## **1. Ergänzung**

**zum immissionsschutzrechtlichen Antrag für den Bau und  
Betrieb einer Anlage zum Aufbereiten von Kalkstein  
(Schotterwerk)**

**Steinbruch Haslach  
Gemarkung Haslach, 71083 Herrenberg  
Landkreis Böblingen**

**Schotterwerk Böttinger GmbH & Co. KG  
Plapphalde 11  
71083 Herrenberg**

**LUGINSLAND**<sub>GbR</sub> Bauleitplanung  
 Geoinformation Vermessung  
 Weimarstraße 1  
 71083 Herrenberg  
 Fon 07032-952240  
 Fax 07032-952242

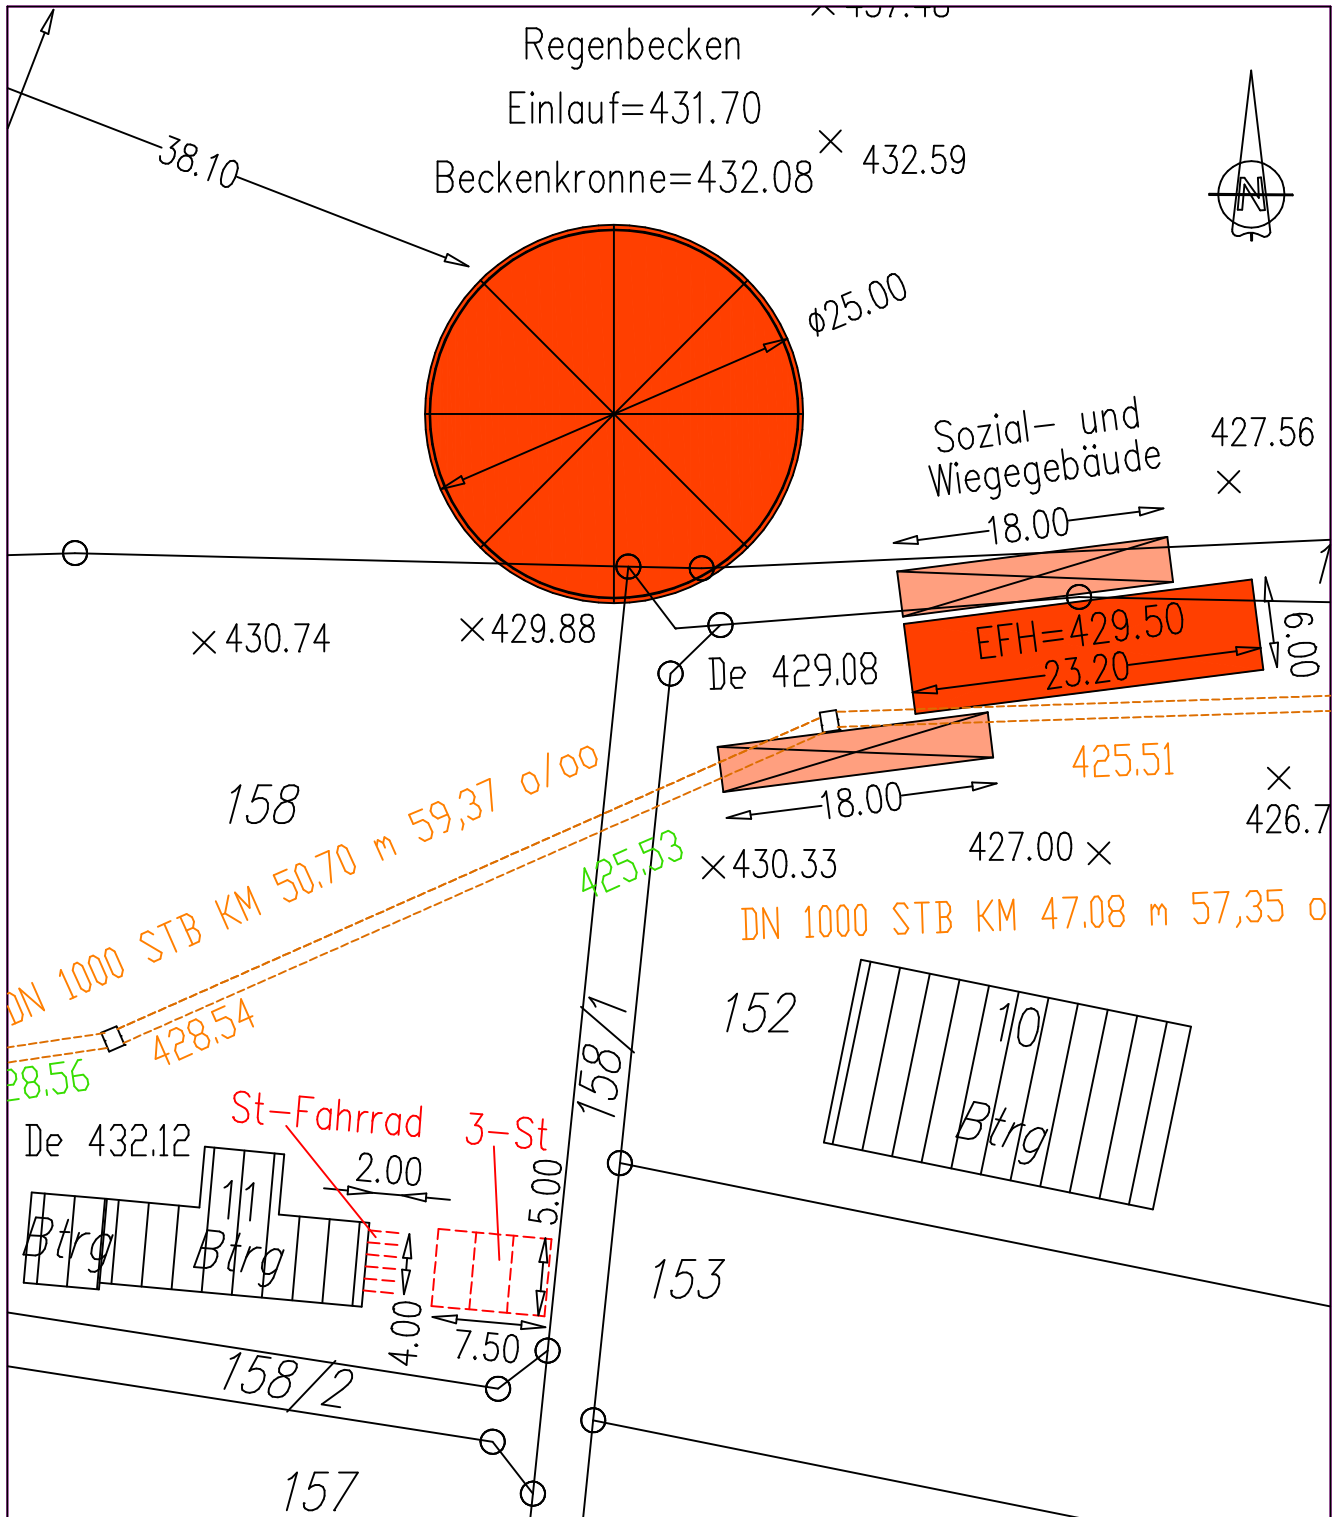
Mit Schreiben vom 24.10.2018 teilte die Baurechtsbehörde, die Stadt Herrenberg, zum o.g. BImSch-Antrag mit, dass keine Bedenken bestehen und erteilte ihr Einvernehmen, unter der Bedingung dass

- a) drei notwendige **Kfz-Stellplätze** und ein **Fahrradabstellplatz** im Lageplan nachgewiesen und vermaßt werden und
- b) ein **Überbau- und Abstandsflächenplan** mit **Abstandsflächenberechnung** zur Eintragung von Baulasten nachgereicht wird.

Zu den Punkten a) und b) werden daher in Anlage 1 vier Lagepläne sowie eine Abstandsflächenberechnung nachgereicht.

**Entwässerungsplan (Ergänz.)**

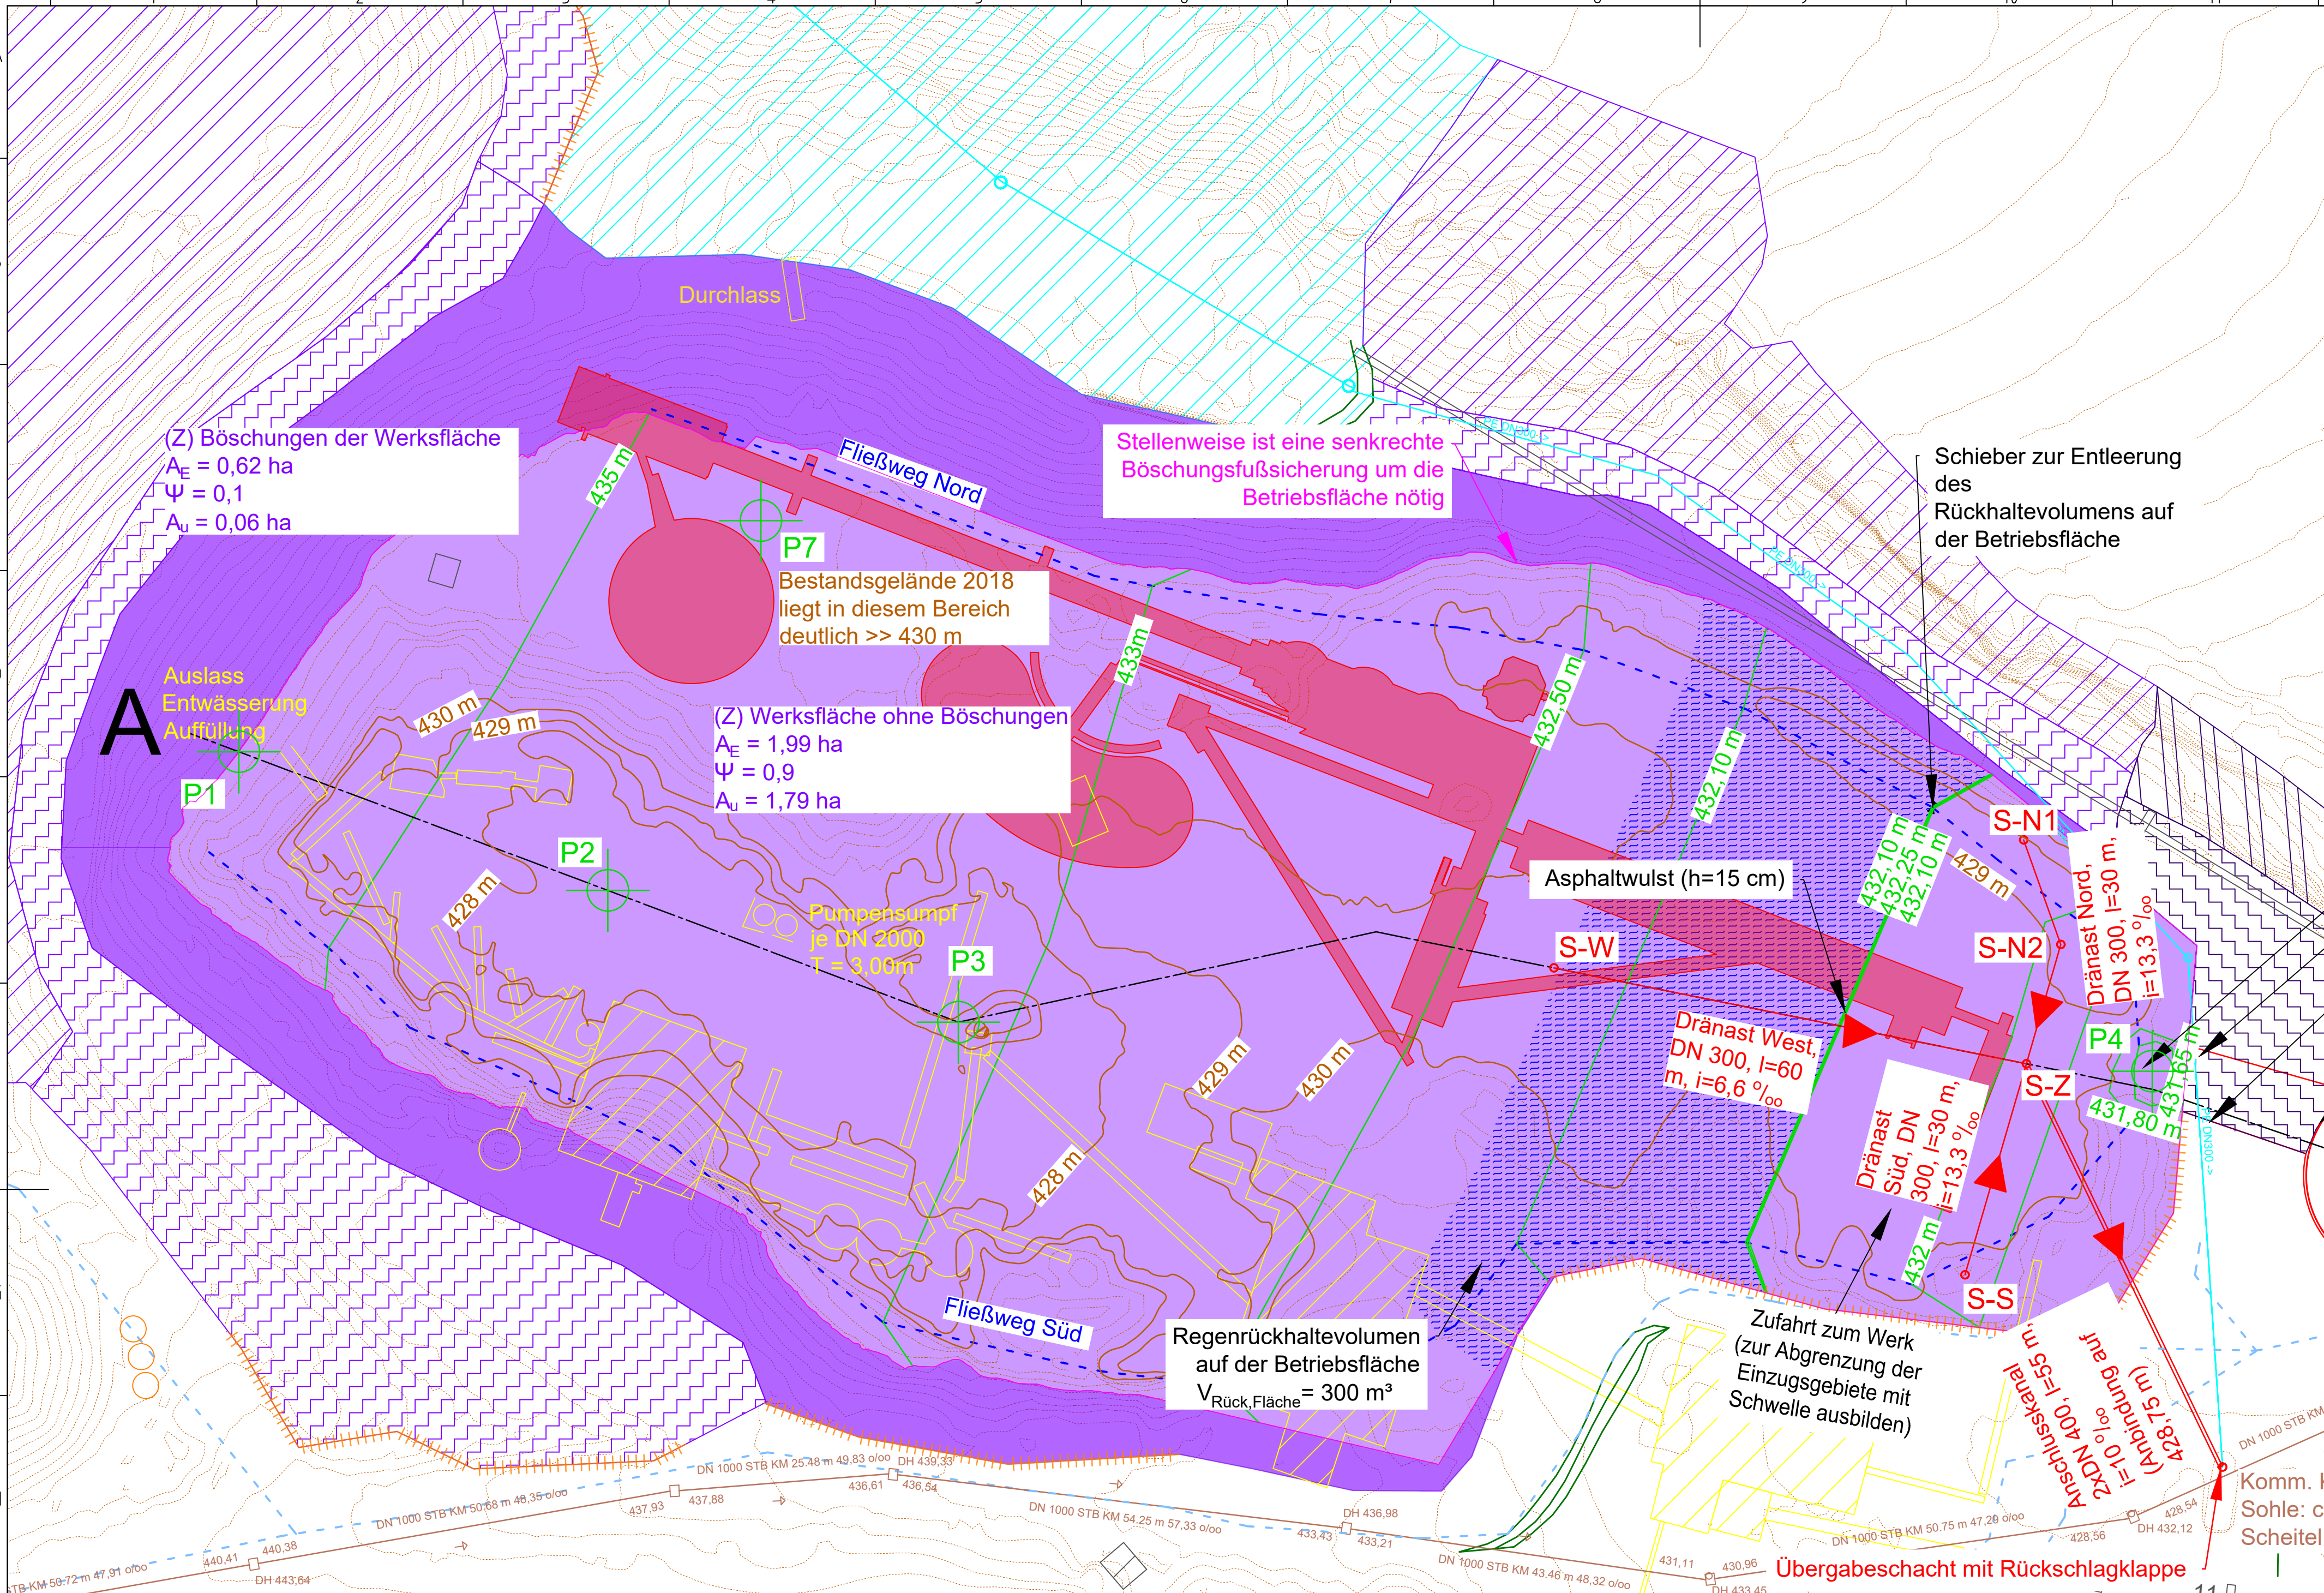
Durch Stellungnahmen der Ammertal-Schönbuch-Gruppe (ASG) vom 04.10.2018 und 22.11.2018 und bei einer Besprechung am 14.12.2018 im Landratsamt Böblingen wurden vonseiten der ASG bzw. des Landratsamts Bedenken hinsichtlich des Grundwasserschutzes vorgebracht. Die Antragstellerin möchte diese Bedenken durch die in diesem Kapitel dargestellten zusätzlichen Informationen ausräumen.

Über diesen hohen Grundwasserschutz hinaus, war die Antragstellerin jedoch offen, wie durch die Teilnehmer der Besprechung am 14.12.2018 angeregt, die Planung um die Planung eines Drainagesystems zu ergänzen. Dies ist nun in Anlage 3 beschrieben.

Jenes Drainagesystem unterhalb der geplanten geschlossen befestigten Betriebsfläche kann bis zum maßgeblichen Wasserspiegel von 430 m bis zu 412 l/s Grundwasser in den kommunalen Mischwasserkanal ableiten und verhindert somit, dass ein Wasserspiegel von 430 m noch weit seltener als alle 30 Jahre erreicht wird.

Die Fläche „(Z) Werksfläche mit Böschungen“ kann dabei noch weiter aufgeteilt werden in die Fläche „(Z) Böschungen der Werksfläche“ ( $A_E=0,62$  ha,  $\Psi_m=0,1$ ,  $A_u=0,06$  ha) und „(Z) Werksfläche ohne Böschungen“ ( $A_E=1,99$  ha,  $\Psi_m=0,9$ ,  $A_u=1,79$  ha). Diese Aufteilung ist in Plan W18-0201/2 neu dargestellt.

Um den bestehenden Drainagekanal der Firma Morof (in Plan W18-0201/2 in der Farbe Cyan dargestellt) nicht dükern zu müssen, gleichzeitig jedoch das nach DIN 4095 empfohlene Mindestgefälle in den Drainageleitungen nicht zu unterschreiten, wurde als Anschlusspunkt an den öffentlichen Mischwasserkanal der bestehende Anschlusschacht der Firma Morof gewählt.

Die Drainageleitungen können, entsprechend Plan W18-0201/2 von den Revisionsschächten „S-W“ bis „S-Z“ sowie von Schacht „S-N1 bis S-Z“ und von „S-S“ bis „S-Z“ als gelochte DN300-Leitungen mit Gefällen von 6,6 bis 13,3 ‰ ausgeführt werden.

**Entwässerung (Ergänz.) Schnitt AA'**

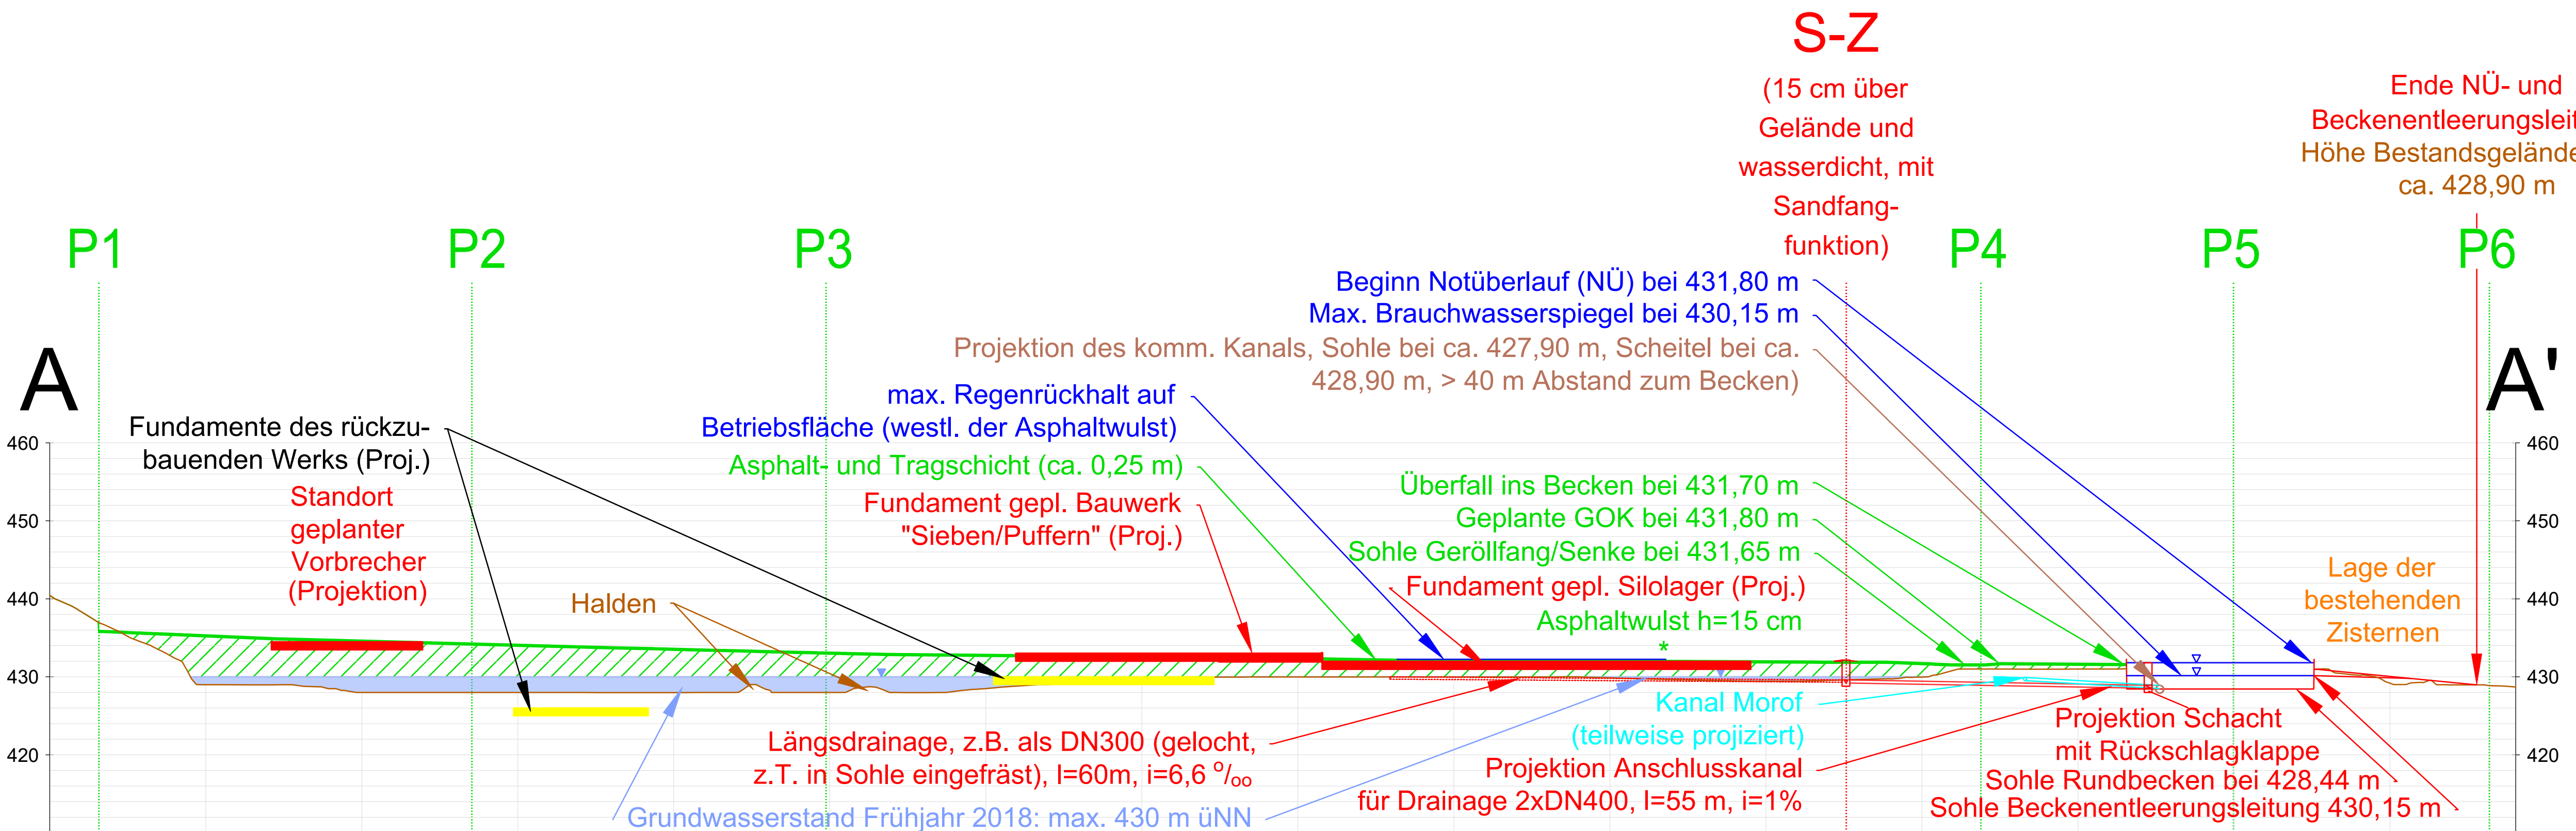
Da im o.g. BImSch-Antrag selbst nur eine Draufsicht des Entwässerungsplans enthalten war, wird zur Verdeutlichung in der beigelegten Anlage 3 „Ergänzung des Konzepts zur Entwässerung der Hofflächen des neuen Schotterwerks“ vom 27.05.2019 noch ein Längsschnitt durch das geplante Gelände in Plan W18-0201/3 beigelegt, in dem auch der beobachtete Grundwasserspiegel von 430 m eingezeichnet ist.

<sup>2</sup> Die Böschungen von den Fahrwegen hinab auf die Betriebsflächen hingegen sollen nicht wasserundurchlässig befestigt werden. Sie sind auch im Bestand unbefestigt. Zur Verdeutlichung wird hier auf den Plan W18-0201/2 und den Längsschnitt durch das geplante Gelände in W18-0201/3 in Anlage 3 verwiesen.

Die angestrebte neue Geländeform im Bereich des geplanten Werks wird in den Plänen W18-0201/1 und W18-0201/2 sowie im Schnitt W18-0201/3 (darin im Vergleich zum Bestandsgelände am 13.02.2018) dargestellt. Es ist vorgesehen, die neuen Betriebsflächen zu asphaltieren und somit wasserundurchlässig zu gestalten. Das neu geplante Gelände wird zum größten Teil deutlich über dem bisherigen Gelände liegen. Weitere Details folgen im Nachstehenden.
